- (その1) 2号機損傷＝ハードウェアの疑念
- (その2) 伏流汚染水＝5年、今なお続く根源汚染水

(その1) 2号機損傷＝ハードウェアの疑念

(その2) 伏流汚染水=5年、今なお続く根源汚染水

図 2-3 2号機 格納容器圧力変化

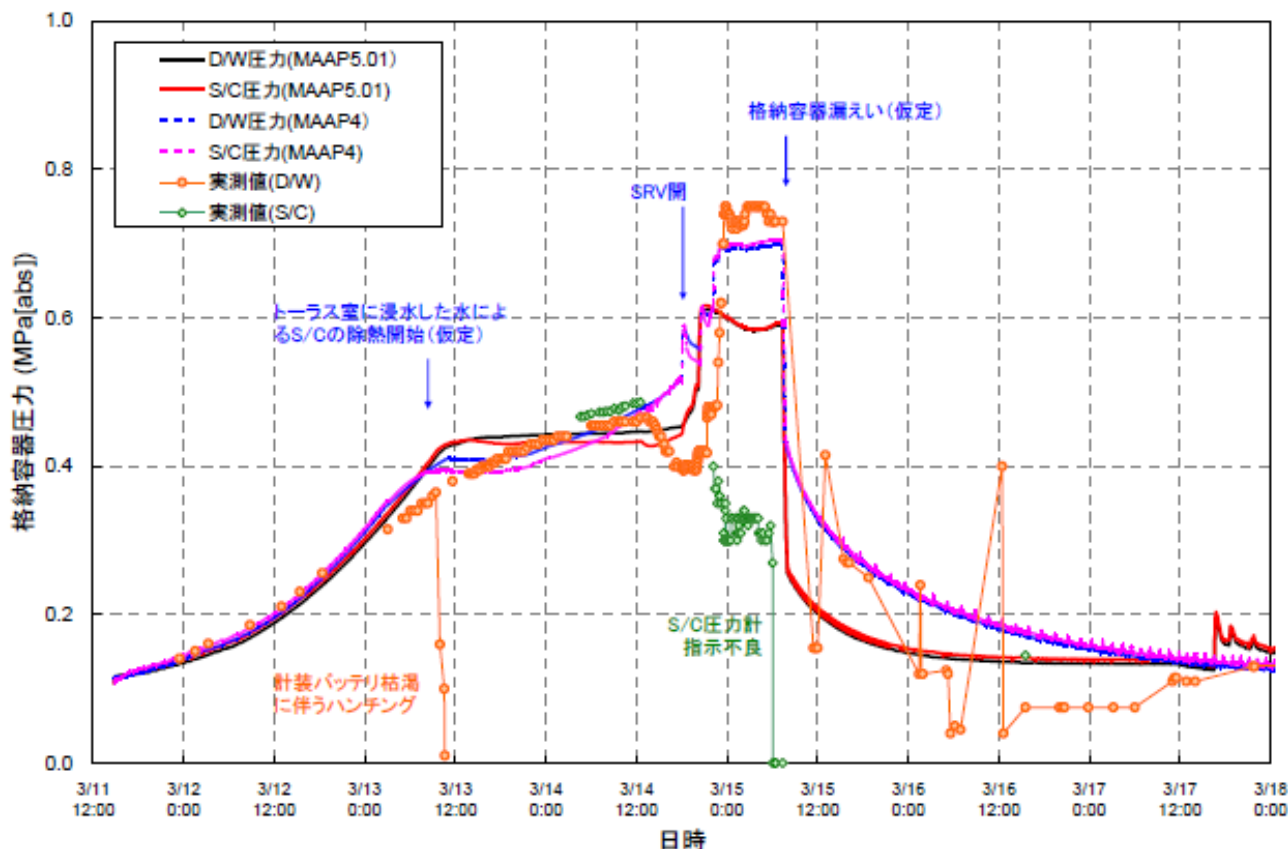
事実誤認の上の解析結果を(2号機)格納容器圧力変化として、実測値、解析値を重ねて示されています。(添付2)

解析が致命的であるのは重要部位の不整合、「3/14-13時以降の実測値降下と3/14-20時になってからの反転上昇」を模擬できていないことで、事実を検証する材料にはなり得ない。(2012解析時には東電自ら不整合を認めている)

→解析で推定される(図2-3 青字記載)「格納容器漏えい(仮定)」の遅れや長時間にわたる残圧はあり得ません。

→解析で示される(図2-3 MAAP 値) 3/14-20時以降のラプチャディスク設定値を上回る圧力上昇はありえない。

→解析で示される(図2-3 実測値(S/C))緑字記載「S/C 圧力計指示不良」には根拠がない。

解析だけでなくD/W 圧力計(図2-3 実測値(D/W))3/14-20時以降の圧力上昇も否定的に見ている。S/C が破れてD/W の圧力が残るのはありえない。D/W 圧力計がスティックしている可能性を指摘している。(注記5)

図3-7 2号機S/C内水位測定結果

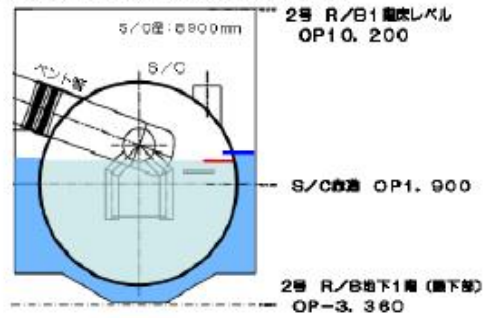
「第3回進捗報告」(6) (原子炉格納容器、圧力抑制室) S/C 内水位測定結果(2014.01.14-16.実施) (添付3) では、建屋トラス室と水位連動、連通しており、(3/15_6:00AM)の損傷は S/C 下部の大破口であった。

図3-9 ラプチャディスク周辺線量測定結果(単位:mSv/h)

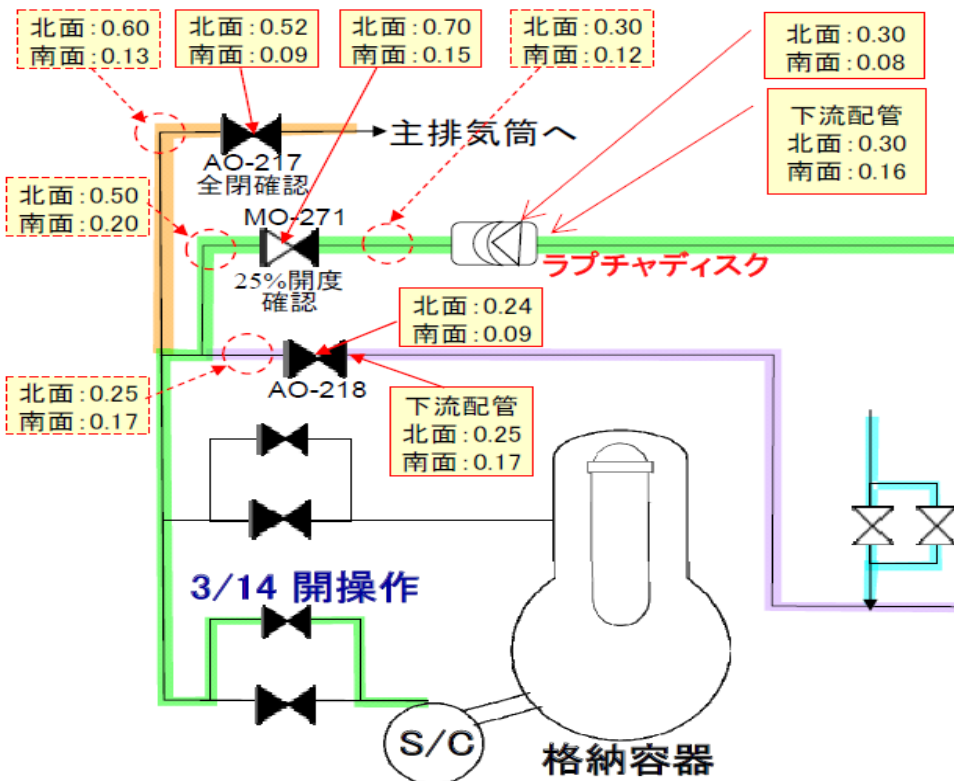
「第3回進捗報告」(7) SGTS室ラプチャディスク関連調査(2014.10.08.実施) (添付4) では

ベント配管内の放射性物質による汚染状況から、人作業のベント弁は開いたが最終安全弁(ラプチャディスク)が破れていない。上記 S/C 大破口はラプチャディスク設定値を下回る圧力下で生じた、事故当時の形跡が明らかになった。

福島第一2号機 プラントデータ推移

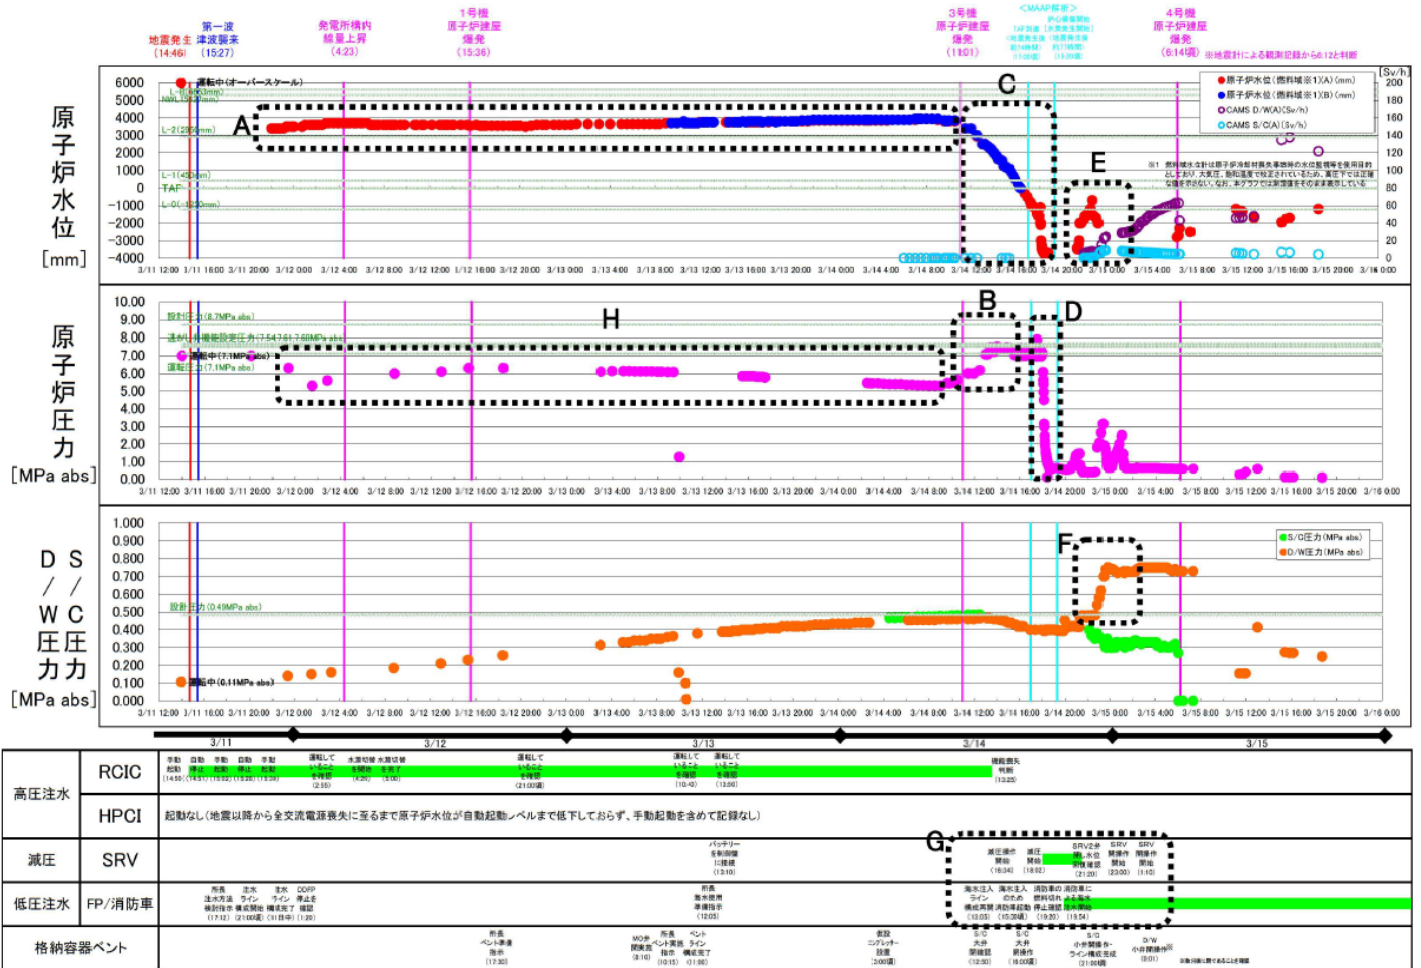
・3/14-20時以降の(表中F部分)D/W圧力計指示値の上昇に同期して(表中E部分)CAMS D/W(A)(Sv/h)が上昇しています。これは原子炉水位が下がり(メルトダウン/メルトスルー)後の、D/W内で落下デブリの形成時期に、発熱を伴う放射線量の上昇が考えられます。D/W圧力上昇に根拠が無い中では(圧力計バックグラウンド保証値を超える)環境の悪化に伴い、計器指示値のみが過上昇し、高止まり、スティックしてしまった疑いがあります。

・一方S/C圧力計はデブリ影響の少ない位置で、指示値は記録の残る部分に挙動の錯乱はなく、(3/15_6:00AM)S/Cの大破口、トラス室の浸水による物理的な影響と思われるダウンスケールで終わる。(以降の記録に意味はない)(D/WとS/C圧力計の差に対し(単に計器の故障を疑わず)異常な環境に対する特性評価、検証が必要となります。)

・D/W圧力計に信を置いた解析の根拠は崩れ、3/14-20時以降、圧力漸減からの反転上昇ではなく、S/C圧力計の示すさらに漸減の後、格納容器はその安全弁破壊圧力(設計許容値)未満で破綻したことを示しています。

- 1) 添付8-12 (3/12 12:00-)原子炉圧力「H 部分」は SRV 圧力より低いところで格納容器への漏えいの兆候が見えます。圧力容器の潜在破口正圧漏えい損傷(注記1)からの D/W 圧力の受動漸増が見られ、3/13以降は原子炉圧力が漸減しています。(3/14 11:00-)RCIC の機能喪失により、原子炉水位「C 部分」が下がり、原子炉圧力「B 部分」が上昇するが、同時期に D/W 圧力は原子炉からの漏えいを受けながらも、自らの潜在破口漏えい損傷(注記1)が顕著になり、設計圧力以下での平衡状態から、シール不全損傷の進行を示す漸減に転じています。

- 2) (3/14 22:00-)D/W 圧力「F 部分」の上昇指示値とその保持状態は現場に危機感を募らせた。同時に S/C 圧力との乖離が始まりゲージ不信を招いている。吉田調書では(質問者は)人為ベント作業が出来ずに圧力上昇を防げず格納容器破綻のシナリオを持っていたが、(吉田氏は)人為ベント作業のバルブ開、繰返し継続の確証を持ちながら、ラプチャディスクが破れず圧力が下がらないことから、本当に D/W が0.75あるのか、S/C が破損した状況下で0.73の圧力が残っていたのか、D/W ゲージの高止まり、スティックを疑っている。D/W 値は(S/C 値の記録が無い間)SRV の開(炉内減圧)に影響する増圧を表示せずに受動漏えいの可能性が下がった時期に2倍値に急増していること。又、炉内圧力に引っ張られているように見えて炉内圧力のスパイクに反応していないこと。さらに(3/15 6:00AM) S/C の破口にも急落反応せず高圧表示を保ち、(3/15 11:00-)以降の表示は炉内圧力と絶対値が近似し、同じくするはずの S/C の破口常態化を表してはいない。不自然に大気圧以上の値を記録し続けている。むしろ、メルトダウン環境に近い D/W 計器表示値のみが過上昇し、スティックをした可能性があります。F 部分以降の圧力を S/C 値で補うと、設計圧力(0.49MPa abs)以下で推移し、漸減する連続した圧力維持状態と考えられます。

- 3) (3/14 12:00-)「G 部分」に並行して行われた格納容器ベントでは人為バルブラインが複数回「開」構築されても最後のラプチャディスクを破るに至らなかった。第3回進捗報告で人為作業によるベント弁作動の痕跡が明かされ、「F 部分」以降の D/W 値の上昇・高止まりには矛盾があります。格納容器内圧力は上昇前の D/W 値と(F 部分は)S/C 値をつなげたようにラプチャディスク破壊圧力に至らず、推移していたと考えられます。S/C のハードウェアの一部は地震動に起因する潜在破口シール不全破損(注記1)の状態にあり、圧力容器からの長時間漏えいや SRV ベントガスを受けたものの圧力上昇に応じた自らの破口漏えいで、耐力を低下しつつ均衡漸減を保ちながら、設計圧力に達することなく破綻、(3/15 6:00AM)S/C 大破口の固定化に至った。福島汚染源の大半である「放射性物質の直接放出」の出口開口と見なされます。

高レベル滞留水の貯蔵及び処理の状況【H28.7.28現在】

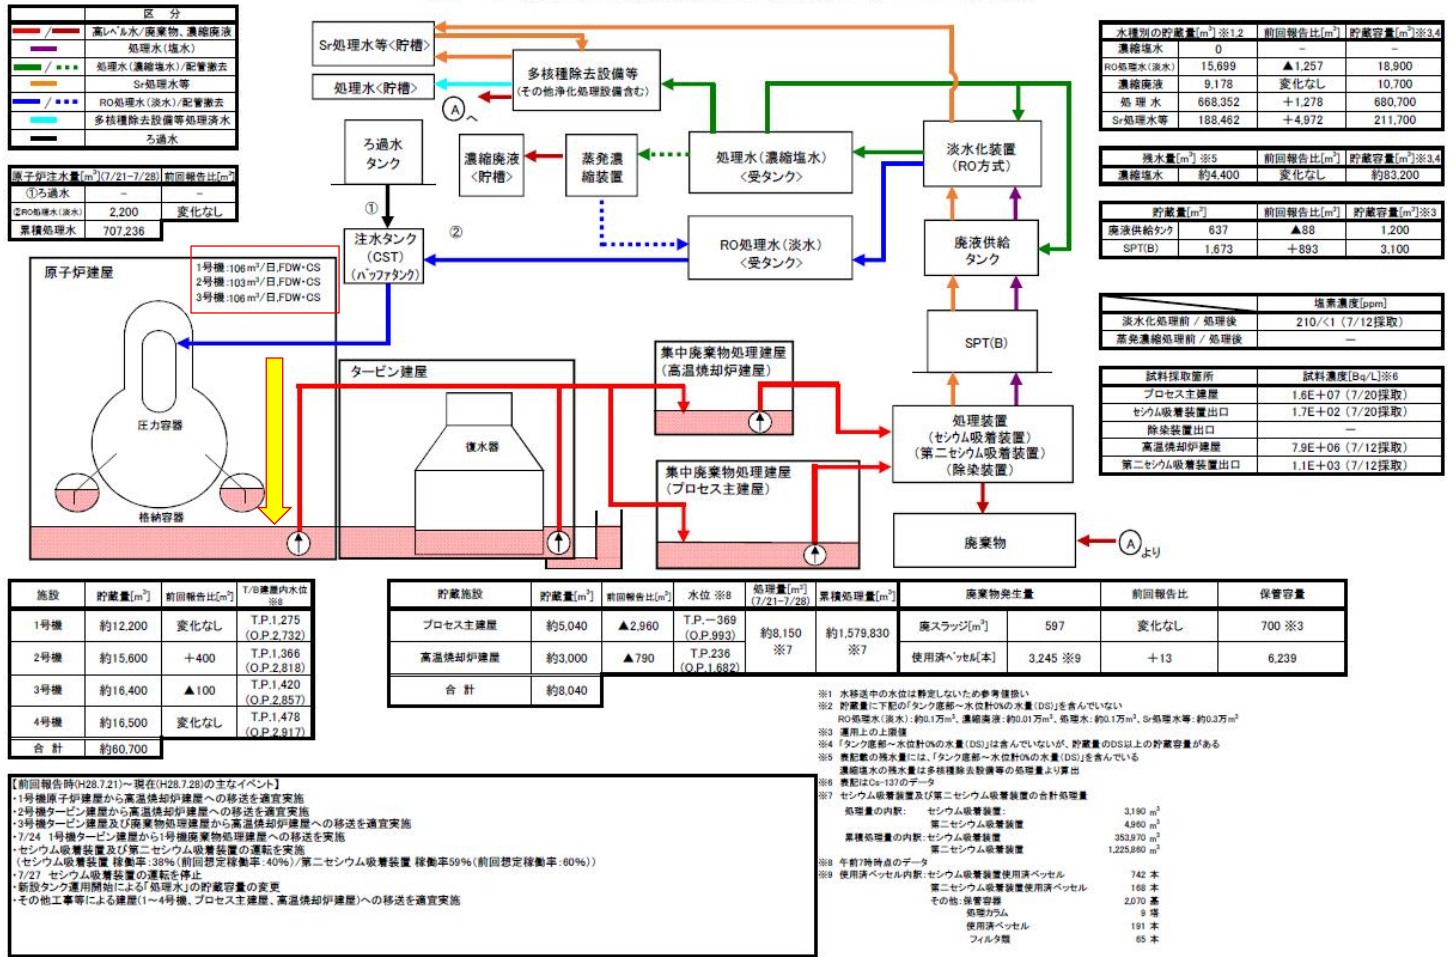
原子炉内発熱体デブリを冷却するため、注水タンクより、1, 2, 3号各機圧力容器に100m³/日超の給水が記され、圧力容器から格納容器(D/W)、圧力抑制室(S/C)に伝い、冷却後の汚染水が S/C から建屋トーラス室のたまり水へ流出、タービン建屋に回り込みポンプアップ還流する。(H28年になってトーラス室からの並行ポンプアップが加筆されている)(原子炉内デブリ冷却直後の最も高レベル汚染水を水密保証の無い炉外建屋域(たまり水)を通過させている)東電 HP 汚染水対策報では(…地下水のうち、1日あたり約300トンが原子炉建屋に流れ込み…)建屋地下(たまり水)は号機(ユニット)・用途を限らず連通し、建屋外地下水とも流通している記載がある。→日々の流出汚染水が建屋への流入地下水により希釈され、ポンプアップ還流処理以外の汚染水は流出地下水に載って環境拡散しています。

- ・本報告内で建屋内のたまり水位は(上流地下水への逆流を防ぐ)OP.3mを維持する計画が示されています。しかし海面より高い水位設定は、応分の水勾配により地下水流とともにいずれ海へと注ぎ込まれる認識の上、と考えられます。
- ・本図に記載されていないフローがあります。

(バントが成功し原子炉破損が限られている)1, 3号機でわざわざ混濁の恐れのある(たまり水)に落とすことなく、格納容器から直接処理装置に戻して還流しているべきです。その直接還流水はデブリ冷却の最も高レベル汚染濃度を示しています。号機(ユニット)別に格納容器-直回収ルート、建屋経由ルートを峻別すると、その責任の比重が見えています。

- ・処理の状況についての報告に当たり汚染水濃度(放射性物質質量)の情報が欠落している。

(添付7) TEPCO—HP：汚染水の発生原理と主な対策…図

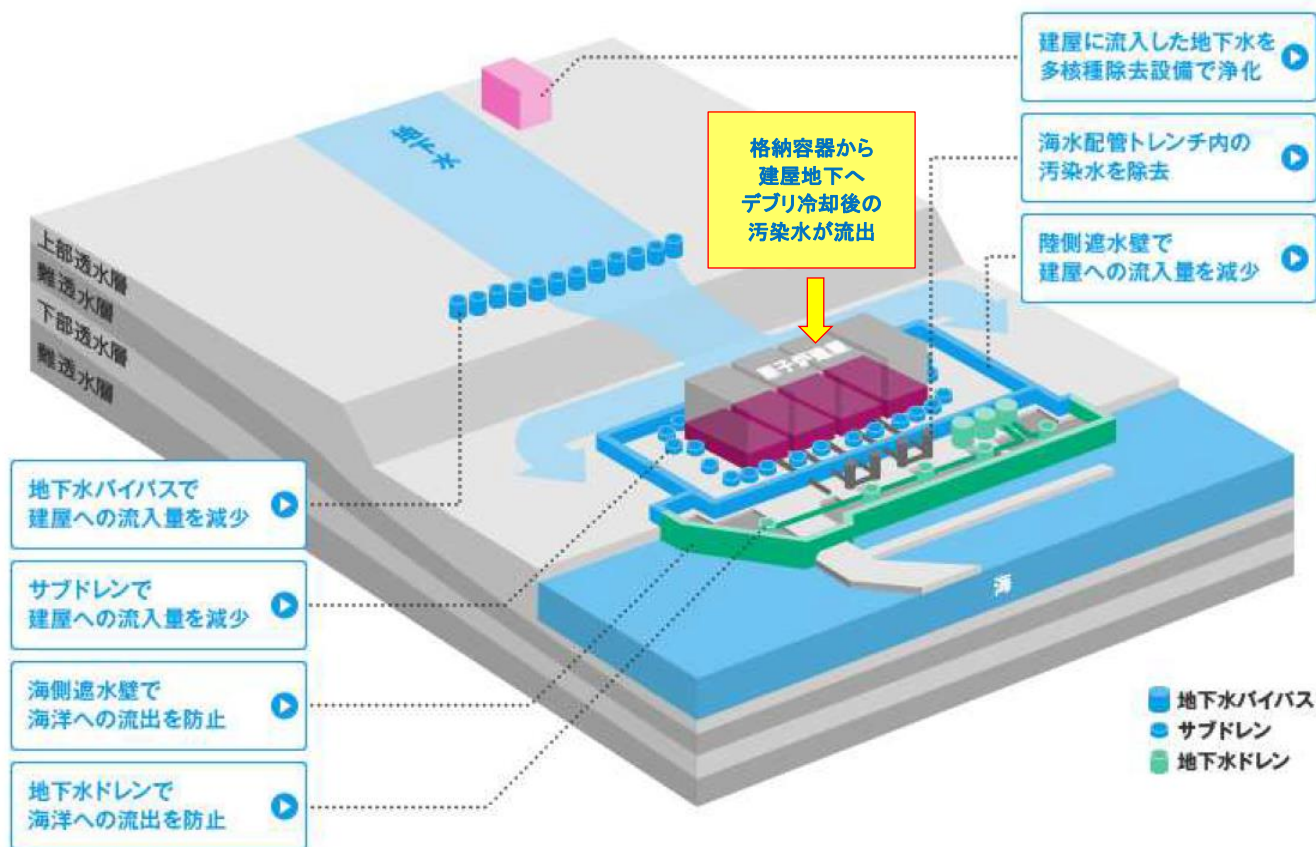
経産省への週報…たまり水の貯蔵及び処理の状況について(添付6)-図に記載されているデブリ冷却水の建屋地下への流出が本図に記載されていない。「日々新たな(根源)汚染水の流出」…汚染水の発生原理に欠かせないものです。

* 格納容器から建屋地下へデブリ冷却後の汚染水が流出しているから(たまり水は)汚染濃度・量を増やし続けている。

* 侵入し回収されない地下水が環境への汚染物質のキャリアとなっている。

日々、供給: 根源汚染水の放射性物質質量と回収: 建屋内循環と外ドレンの放射性物質の総和の差は、今もって環境に逸失する汚染の継続・絶対値と認識する必要があります。
